Département de l'Hérault
Communauté de Communes Grand Pic Saint-Loup
Commune de Saint-Bauzille de Montmel

1ère Modification Simplifiée
Plan Local d'Urbanisme

Rapport de Présentation

Dossier Approuvé par DCM du :
29 août 2018

L'ER 15 sur le plan de Zonage actuel (extrait)

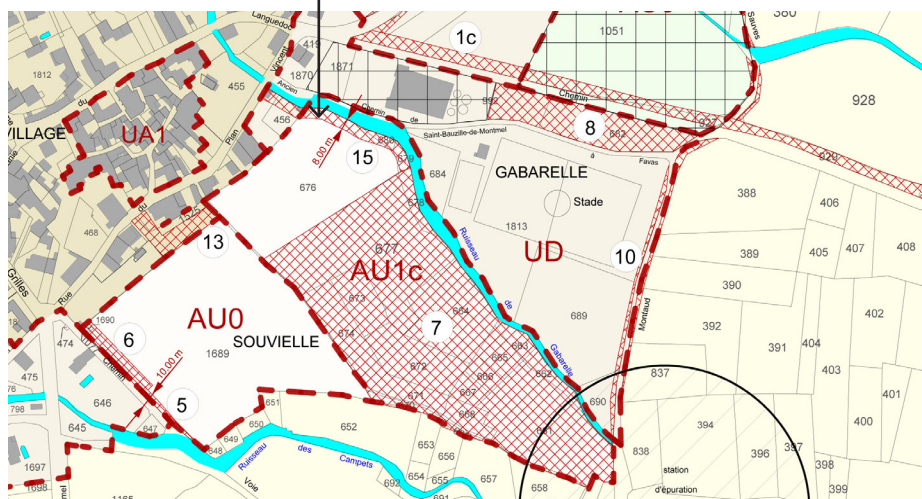
La possibilité de connexion viaire à long terme est donc garantie à la commune par le projet d'aménagement en cours d'instruction, rendant l'ER 15 inutile.

Dès lors, l'ER 15 n'est pas indispensable dans la mesure où le projet d'aménagement devra se conformer au Règlement et garantir la greffe potentielle d'aménagements ou opérations ultérieures qui lui seraient limitrophes. La possibilité de connexion pourra donc être garantie dans le temps.

L'ER 17 sur le plan de Zonage : est présent au 1/7500° (extrait) // source : Mairie.

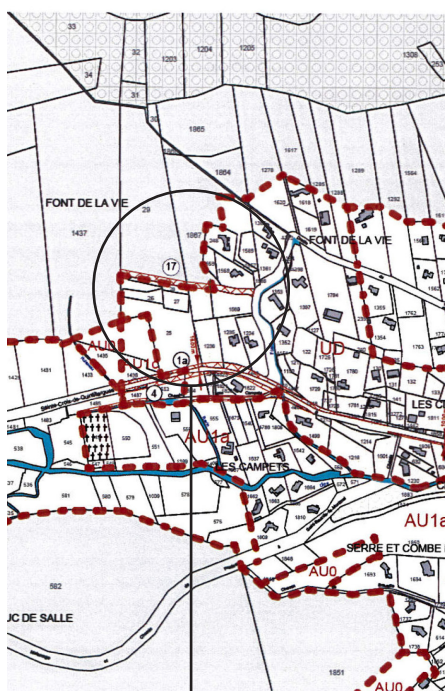
Cet Emplacement réservé est reporté graphiquement sur le Plan de Zonage du PLU. Une erreur matérielle a été commise et nécessite d'être corrigée : l'Er 17 figure sur le plan de zonage global à l'échelle du 1/7500ème mais pas sur l'extrait au 1/3000ème. Il convient de remettre en cohérence les 2 versions du même plan de zonage pour lever toute ambiguïté potentielle, et en conséquence, le rajouter sur l'extrait au 1/3000ème.

La 1ère Modification Simplifiée du PLU permettra simplement de rajouter le rappel graphique de l'ER 17 sur toutes les versions du plan de Zonage.

Suppression de l'ER 15 sur les plans de zonage.

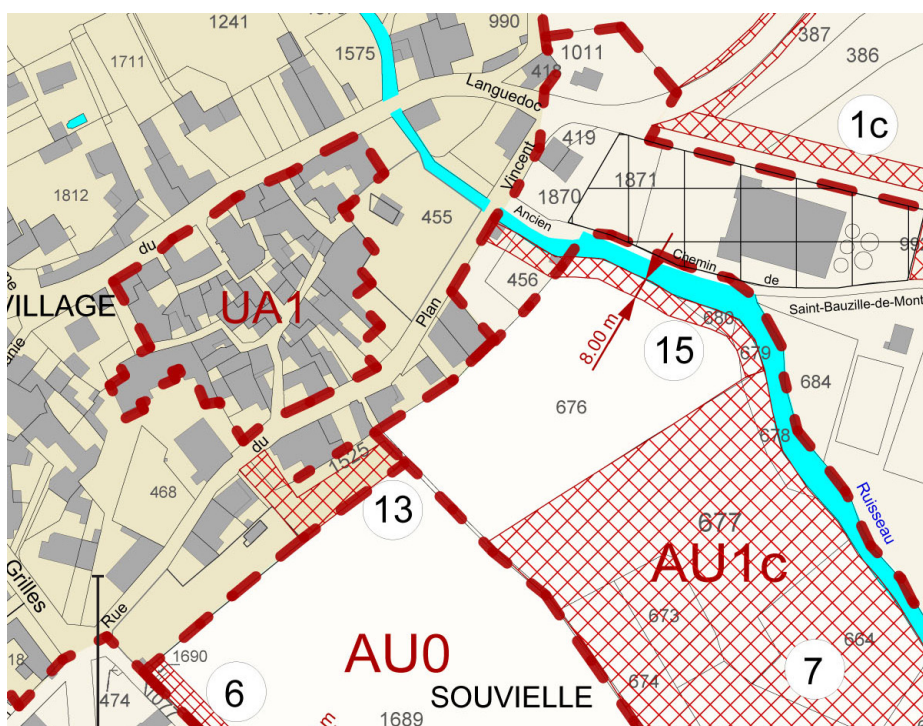
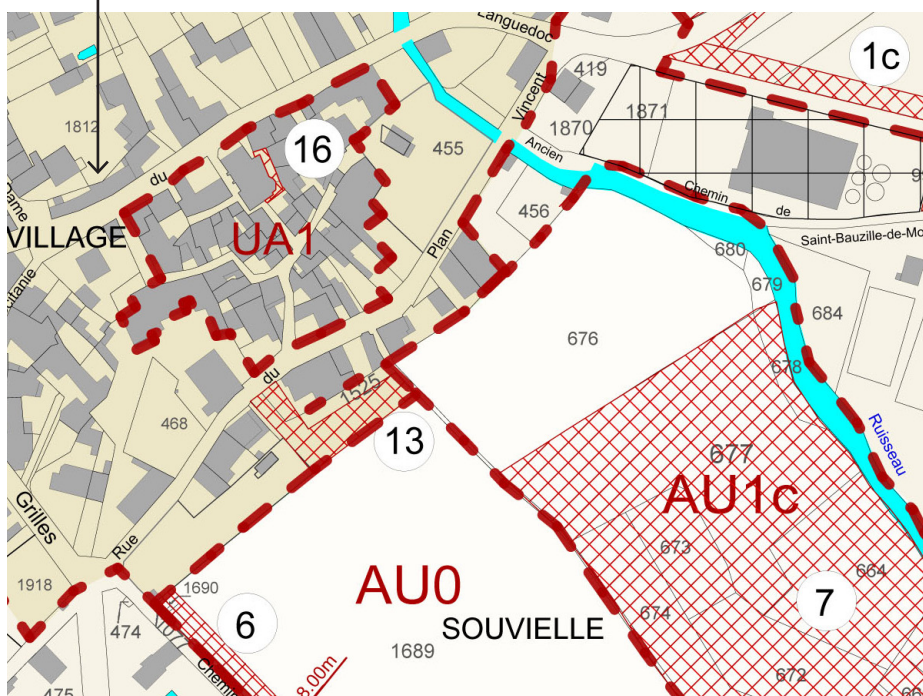
1. Suppression de l'ER 15;
2. Ajout de l'emprise de l'ER 17 (oubliée uniquement sur la version du plan au 1/3000°).

Croquis illustratifs pour le calcul de la hauteur des clôtures à intégrer dans les articles 11 du Règlement.

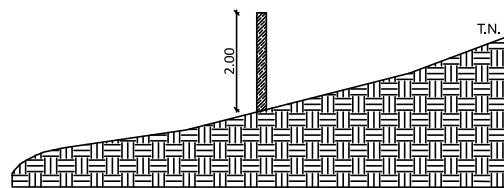
«La hauteur totale des murs de clôture se définit par rapport au Terrain Naturel (TN) avant travaux. Dans le cas d'un soutènement ou d'un terrain en pente, la hauteur doit être considérée à partir du point le plus bas, comme illustré sur les schémas ci-contre».
